De noodzakelijke 5 parkeerplaatsen langs de Bornsestraat zijn ingemeten, zie hiervoor de bijlage. De bestaande boom aan de Bornsestraat hoeft NIET gekapt te worden en was ook niet het uitgangspunt. De afmetingen van de 5 parkeerplaatsen zijn conform onze gemeentelijke voorwaarden, zoals in het bestemmingsplan opgenomen voor langsparkeren: minimaal 5,5 meter lang en minimaal 2 meter breed.

Werk	:	appartementen de "slagerij"
Onderdeel	:	situatie tekening parkeren
Opdrachtgever	:	Stamsnijder-Homan BV
Getekend	:	R. Homan
Datum	:	28-10-2022
Schaal	:	1:200

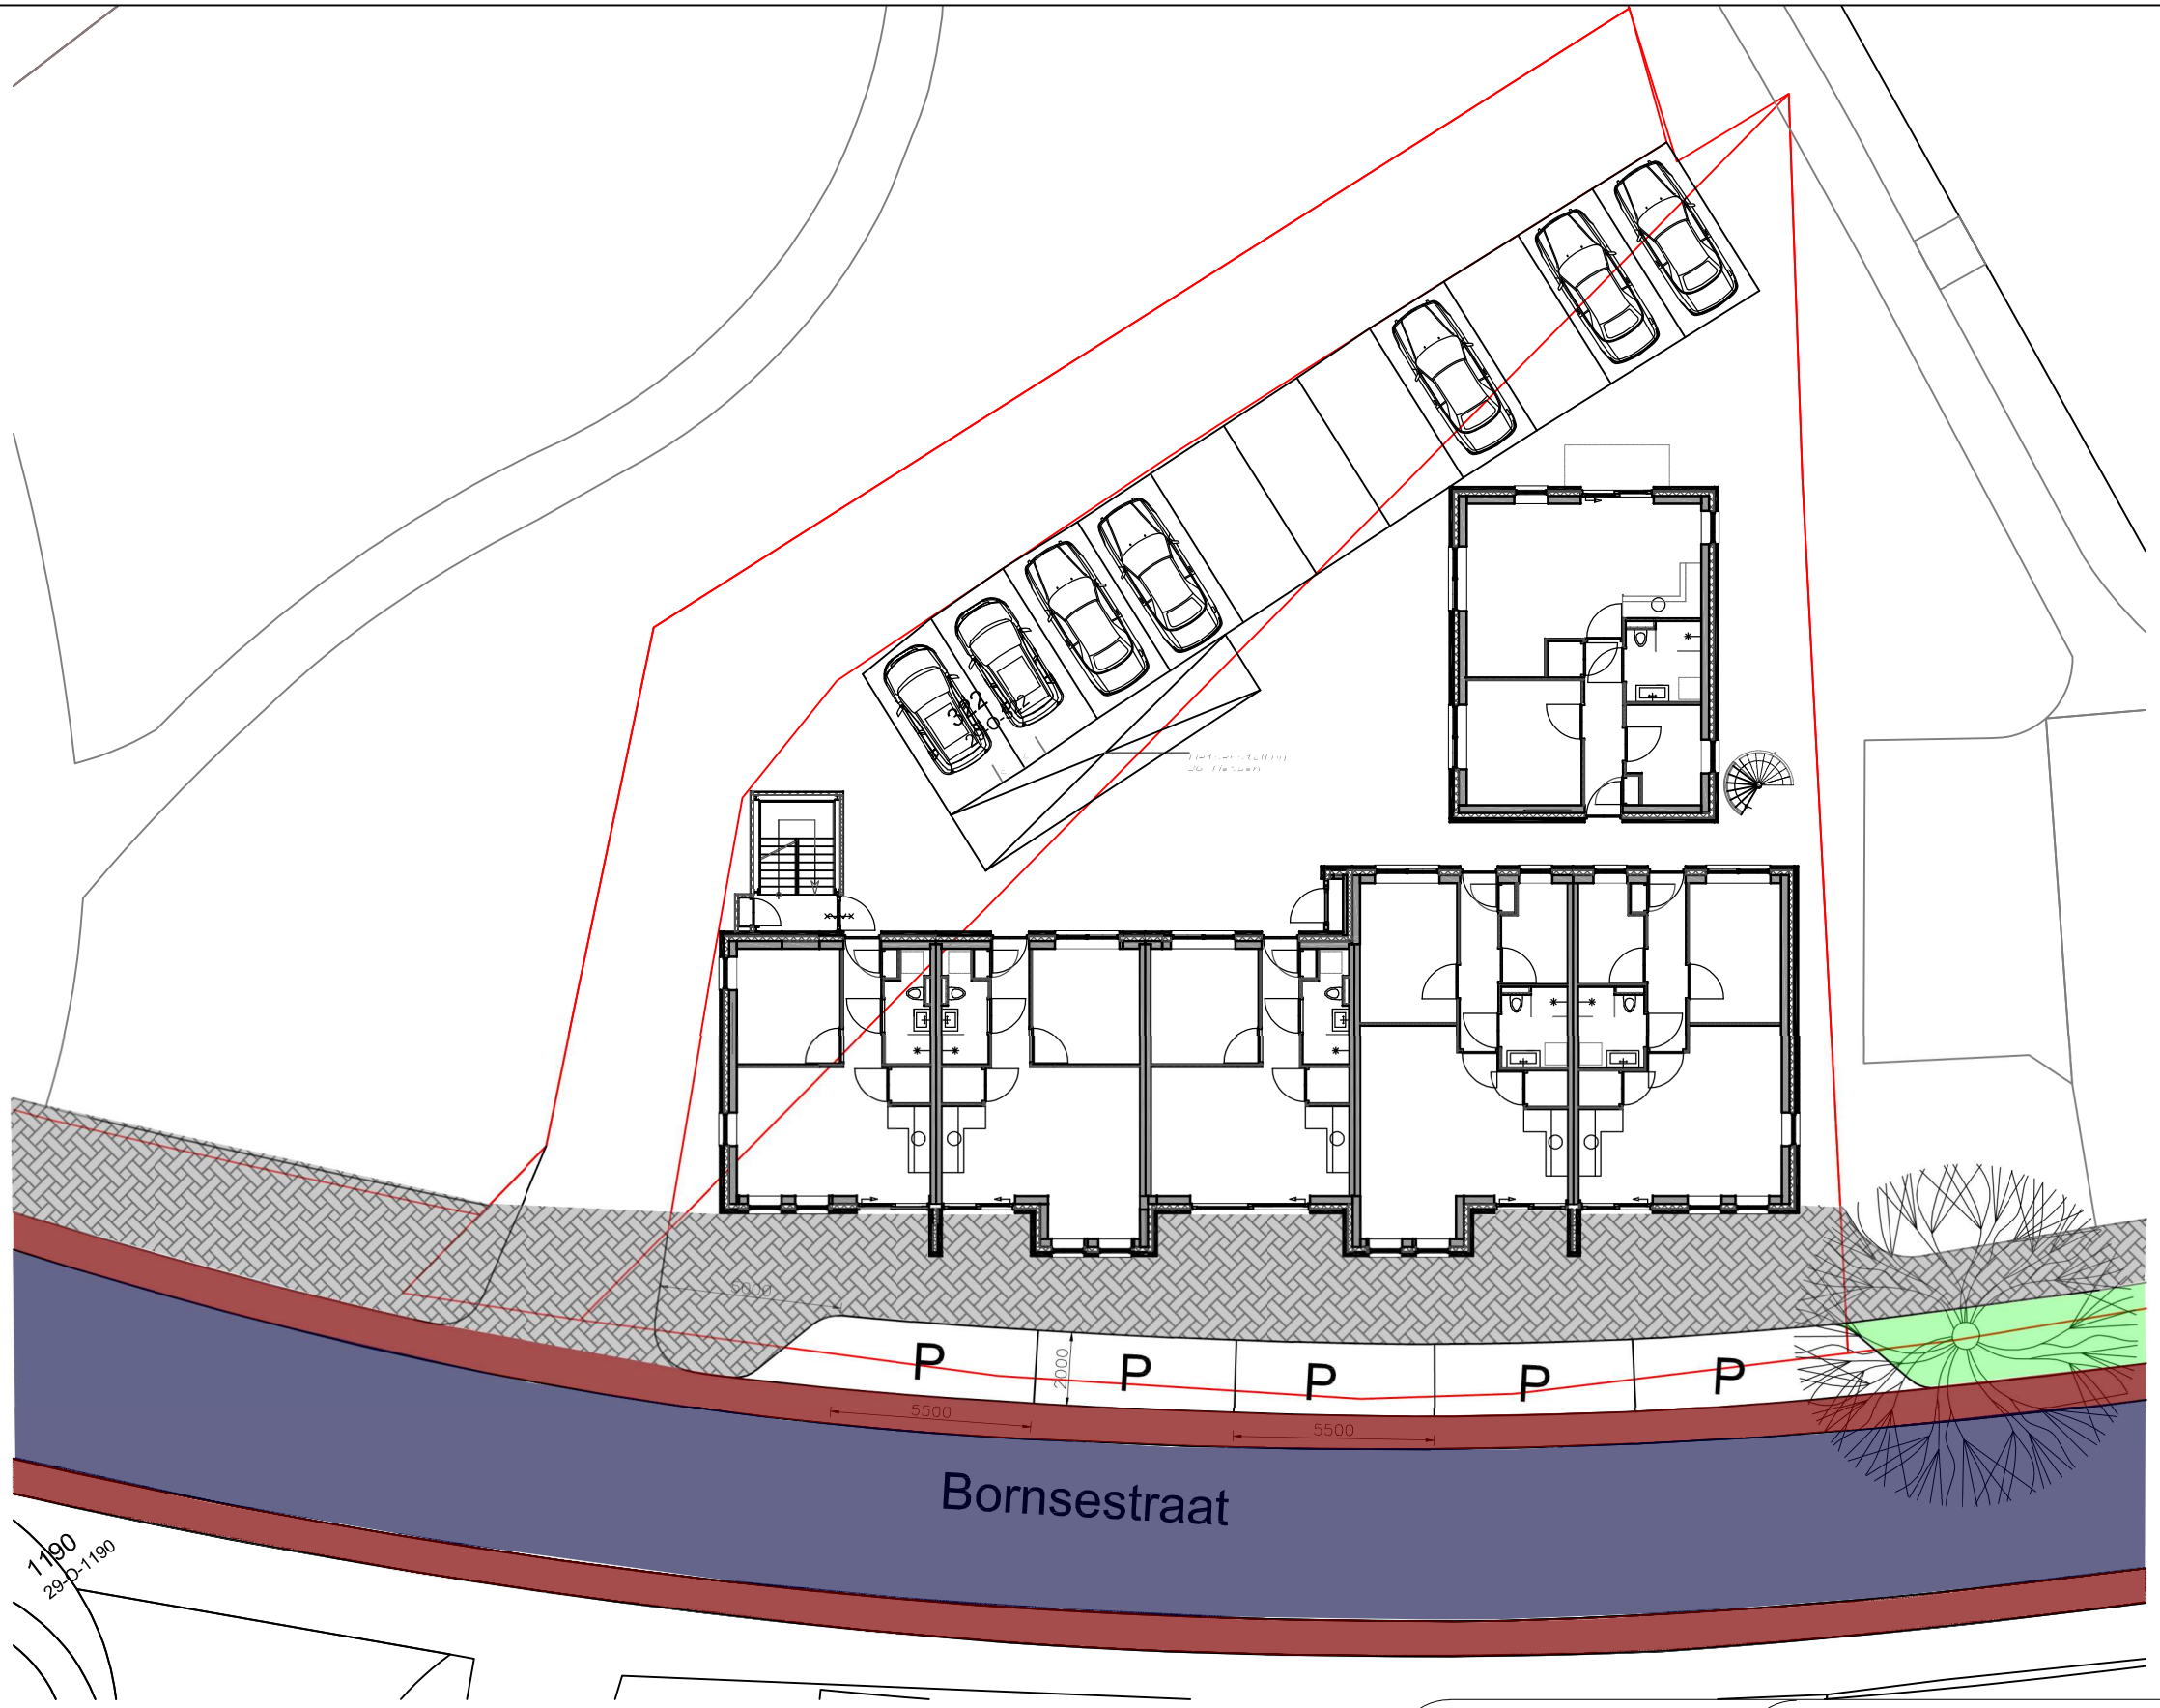
De tekening in de toelichting van het bestemmingsplan gaf helaas een onjuist beeld en was niet voorzien van maatvoering. Hierdoor leek het alsof de bestaande boom aan de Bornsestraat gekapt zou moeten worden. De bijlage is wel voorzien van maatvoering (boom en parkeerplaatsen) en juiste situering. De bestaande boom kan blijven staan en de vijf parkeerplaatsen zijn goed inpasbaar. De (nieuwe) situeringstekening maakt geen onderdeel uit van de regels en de verbeelding van het bestemmingsplan, waardoor er geen aanpassing aan het (vast te stellen) bestemmingsplan hoeft plaats te vinden.
